COMMUNE D'ANTONY

L'ETABLISSEMENT DE SERVITUDES D'ANCRAGE ET D'APPUI EN FAÇADE DES IMMEUBLES PRIVES

PROJET D'INSTALLATION D'APPLIQUES D'ECLAIRAGE PUBLIC SUR LES FAÇADES DE 19 IMMEUBLES SITUES RUE AUGUSTE MOUNIE DANS LE CADRE DU PROJET DE REAMENAGEMENT DE LA VOIE PUBLIQUE

RAPPORT D'ENQUETE

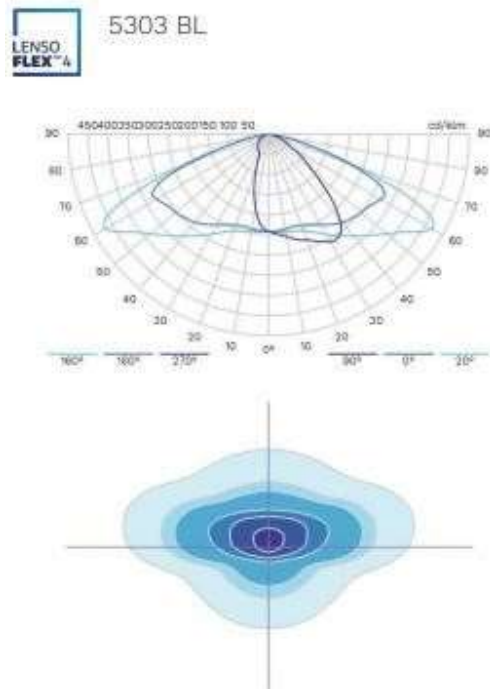
Comment sera orienté le faisceau des éclairages envisagés, vers la rue ou vers les façades ? En cas de gêne pour les riverains du fait de l'éclairage des appliques, la mairie prévoit-elle la pose de caches ?

Voici un schéma de distribution photométrique des dispositifs qui ont vocation à être utilisés rue Auguste Mounié :
